CONSECUTIVO DEL PROYECTO	159
NOMBRE DEL PROYECTO	CONSTRUCCION PARA LA OPTIMIZACION DE LA ESTACION DE BOMBEO CUMBA EN EL MUNICIPIO DE ZARZAL, INCLUYE RED DE ADUCCION HASTA EL SISTEMA DE TRATAMIENTO Y UNIDADES DE ALMACENAMIENTO
EVALUADOR ESTRUCTURAL	ING. JAIRO ARLEY URBINA GÓMEZ
CONSECUTIVO REVISION	R0
FECHA RECIBIDO	22 DE MARZO DE 2024
FECHA DE ENVÍO DE OBSERVACIONES	04 DE ABRIL DE 2024
CONSECUTIVO REVISION	R1
FECHA RECIBIDO	12 DE JUNIO DE 2024
FECHA DE ENVÍO DE OBSERVACIONES	21 DE JUNIO DE 2024

ESTRUCTURAS EVALUADAS

3.29 RESUMEN DE RESULTADOS

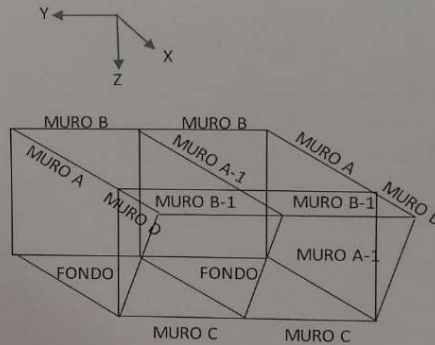
- ✓ De acuerdo con el informe **“FASE III – CAPITULO 5. DISEÑO DETALLADO ESTRUCTURAL, EVALUACION DE ESTRUCTURAS EXISTENTES”** después de

realizar la evaluación estructural de los muros y losa del desarenador se evidencian que los muros nombrados como A, A1, B, C y la losa de fondo no cumplen con los requisitos de resistencia, por lo tanto, se establece la demolición de esta estructura.

Pero de acuerdo con los informes técnicos y de justificación presentados por la entidad vallecaucana de aguas S.A E.S.P se realizan actividades diferentes a las viabilizadas, de las cuales se tienen observaciones que se presentan posterior de la presente.

- ✓ Se evidencia en la información enviada que se realizaron extracciones de núcleos de los elementos de concreto del desarenador, obteniendo valores con una desviación muy elevada entre ellos.

- ✓ No se presenta registro fotográfico de la extracción y ensayo de los núcleos de concreto. Aclarar
- ✓ No se evidencia en la información suministrada que se haya auscultado el acero existente del tanque para determinar sus propiedades. ¿Se tiene conocimiento de la disposición de acero existente? Aclarar
